ENQUÊTE PUBLIQUE UNIQUE

Opération La Closerie Sainte-Estelle  
à Saint-Remy de Provence

Déclaration de Projet valant Mise En Comptabilité du P.L.U  
du 6 novembre au 9 décembre 2025

**RAPPORT**  
du commissaire enquêteur

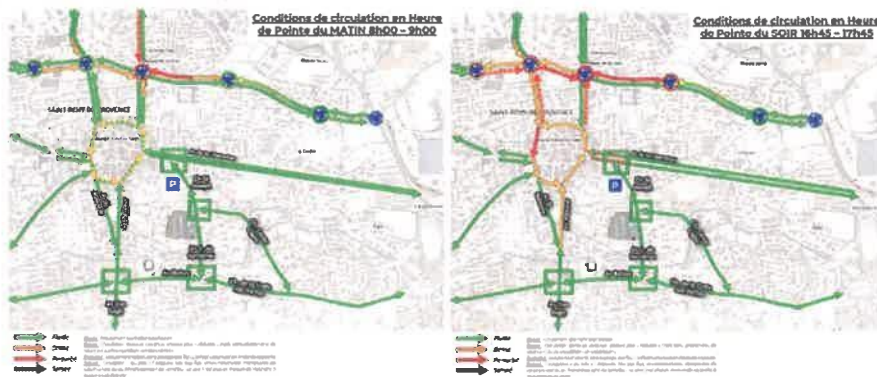
Des mesures réelles de trafic et de vitesse ont été réalisées en 2024 sur les axes concernés.

Chemins Canto Cigalo / Saint Joseph :	Chemin Saint-Joseph :
V85 <sup>3</sup>	45 km/h	36 km/h
Vitesse moyenne	35 km/h	29 km/h
Trafic moyen	598 véhicules/jour	3 098 véhicules/jour
Conclusions	Ces valeurs correspondent à un trafic faible, très inférieur aux capacités de la voie, des vitesses modérées, proches ou inférieures à la vitesse réglementaire, et aucun caractère accidentogène identifié.	Ces données démontrent une circulation apaisée, avec des vitesses réelles faibles, un trafic compatible avec le gabarit actuel de l'avenue Jean de Servières et du chemin Saint Joseph, un comportement des automobilistes adaptés dans la grande majorité des cas.

Ces données confirment la fluidité du trafic et la compatibilité du réseau avec les usages actuels et futurs confortant ainsi les conclusions de l'étude ASCODE.

schéma bloc A souhaité

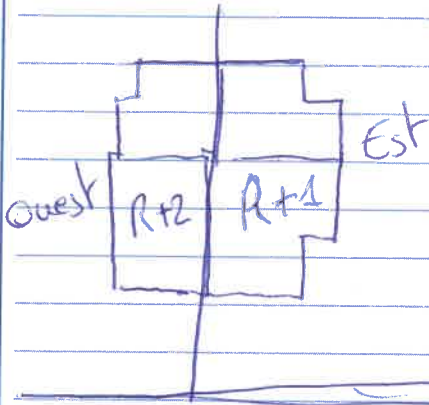
Etant un voisin proche du projet (parcelle 376, côté  
je suggère pour le bloc A un R+1 au lieu du R+  
prévu dans le plan -  
le but étant de limiter le vis à vis direct avec  
mon lieu de vie

Vue détaillée de la parcelle 321 vers parcelle AP45.jpg

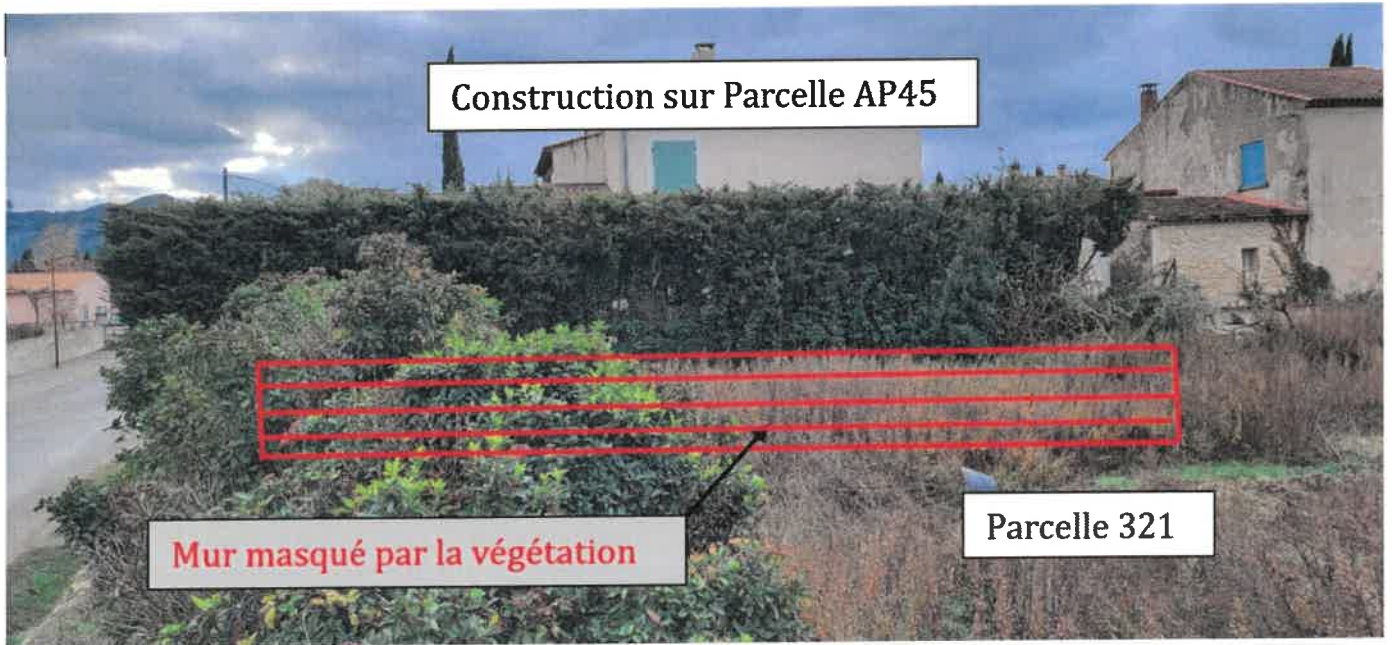
Propriétaire de la parcelle AP45

La question du mur mitoyen avec la parcelle n°321 (entourée en rouge) et de son éventuel rehaussement afin de limiter la visibilité sur le local poubelle du projet relève d'abord des relations de mitoyenneté entre les propriétaires des parcelles concernées. Cette question devra donc être arbitrée entre les parties, dans le respect du droit privé applicable.
